**SOLICITATION AMENDMENT
MODIFICATION DE L'INVITATION**

Title - Sujet Réfection brise-lames nord	
Solicitation No. - N° de l'invitation EE517-192500/A	Amendment No. - N° modif. 003
Client Reference No. - N° de référence du client	Date 2019-04-05
GETS Reference No. - N° de référence de SEAG PW-\$QCM-017-17638	
File No. - N° de dossier QCM-8-41238 (017)	CCC No./N° CCC - FMS No./N° VME
Solicitation Closes - L'invitation prend fin at - à 02:00 PM on - le 2019-04-16	
F.O.B. - F.A.B. Plant-Usine: <input type="checkbox"/> Destination: <input checked="" type="checkbox"/> Other-Autre: <input type="checkbox"/>	
Address Enquiries to: - Adresser toutes questions à: Cloutier, Annabelle	Buyer Id - Id de l'acheteur qcm017
Telephone No. - N° de téléphone (418) 649-2768 ()	FAX No. - N° de FAX (418) 648-2209
Destination - of Goods, Services, and Construction: Destination - des biens, services et construction:

Réfection du brise-lames nord – Port de Gros Cacouna Port de Gros Cacouna, Cacouna

Modification 003

Question 10

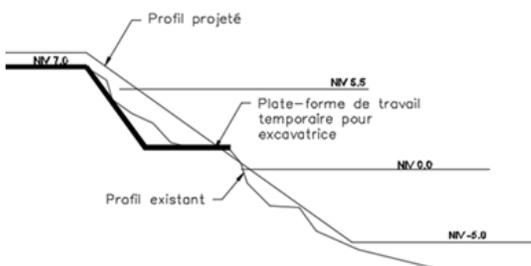
Est-il acceptable d'abaisser une portion du talus existant de manière à réaliser une plateforme de travail abaissée pour réaliser les travaux qui s'étendent jusqu'au niveau -5.0m? Voir ci-dessous un croquis type.

Réponse : Il est acceptable de réaliser des plateformes de travail temporaire dans les talus. Noter que la pierre existante de l'ouvrage peut être composée de pierre de plus gros calibre.
